Acuerdo 942 Por el cual se aprueba la incorporación del cambio en los límites de generación y absorción de potencia reactiva de las unidades 1 a 6 de la planta de generación Guadalupe III y las respectivas curvas de carga

942

2 Marzo, 2017

Curvas de cargabilidad unidades 1 a 6 Central Guadalupe III

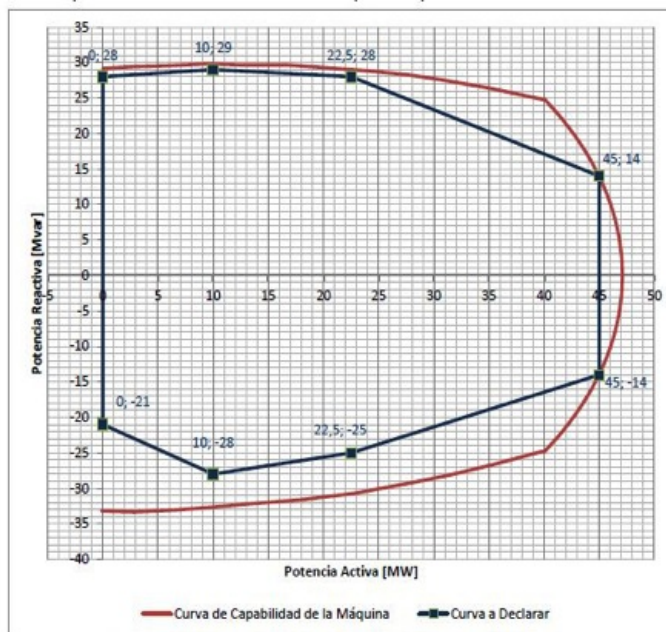
- 2** Que como resultado de la realización de las pruebas de potencia reactiva de las unidades 1 a 6 de la planta de generación Guadalupe III, se encontraron diferencias en los límites de generación y absorción de potencia reactiva, haciéndose necesario solicitar el cambio de los parámetros de la curva de cargabilidad.

- 1** Aprobar la declaración de una nueva curva operativa de carga de las unidades 1 a 6 de la planta de generación Guadalupe, en las que se define la capacidad para entrega y absorción de potencia reactiva de la unidad en función de la potencia activa generada.

Sobreexcitación		Subexcitación	
P [MW]	Q [Mvar]	P [MW]	Q [Mvar]
0	28	0	-21
10	29	10	-28
22.5	28	22.5	-25
45	14	45	-14
